島根原子力発電所2号炉

審査会合における指摘事項の回答

(低サイクル疲労)

島根原子力発電所2号炉 審査会合における指摘事項の回答一覧表

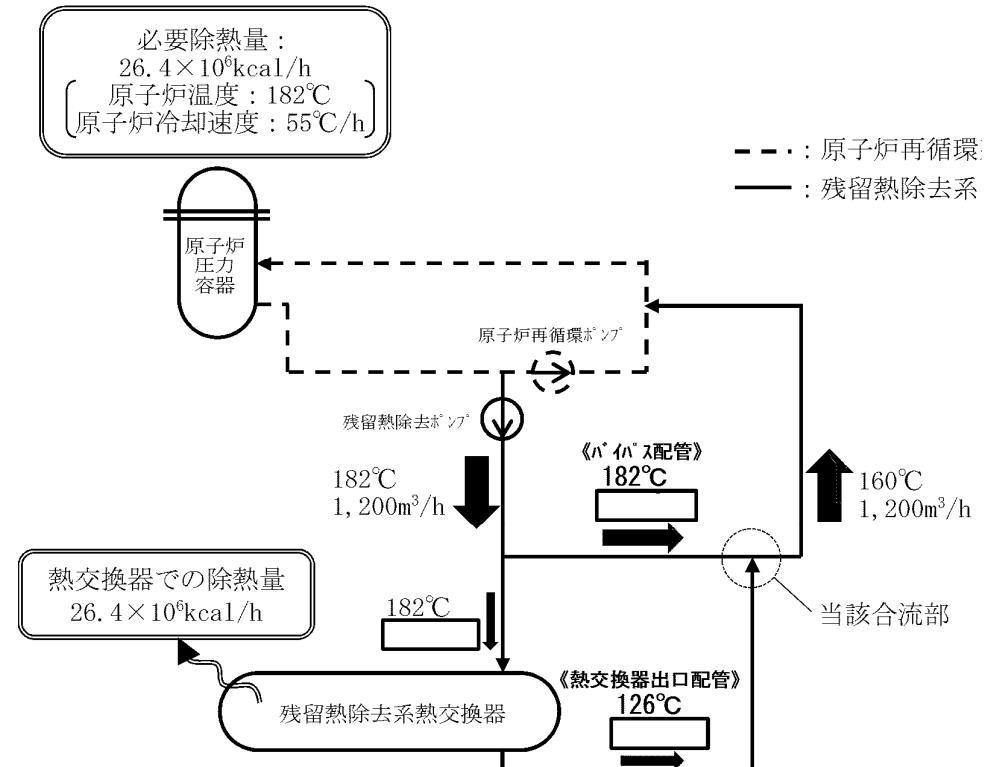
No.	指摘事項	回答
14-3 低サイクル疲労 (平成30年9月26日 第14回審査会合)	「疲労割れの可能性はないと判断する」について、評価内容を踏まえて記載を再検討すること。	P2～P3
14-4 低サイクル疲労 (平成30年9月26日 第14回審査会合)	高サイクル熱疲労評価で、残留熱除去系熱交換器出口配管とバイパス配管合流部の評価における低温側の温度設定根拠を提示すること。	P4

○高サイクル熱疲労評価

残留熱除去系熱交換器出口配管とバイパス配管合流部における高サイクル熱疲労評価では、残留熱除去系の運転モードのうち、当該合流部の温度差が大きくなる停止時冷却モードでの運転を想定して評価した。

評価にあたっては、残留熱除去系熱交換器による必要除熱量が最大となるよう、停止時冷却モードにおいて、運転可能な最高温度から、設計仕様の原子炉冷却速度 $55^{\circ}\text{C}/\text{h}$ で冷却したとして評価した。

その結果、当該合流部の高温側(バイパス配管)が182°C、低温側(熱交換器出口配管)が126°Cとなった。
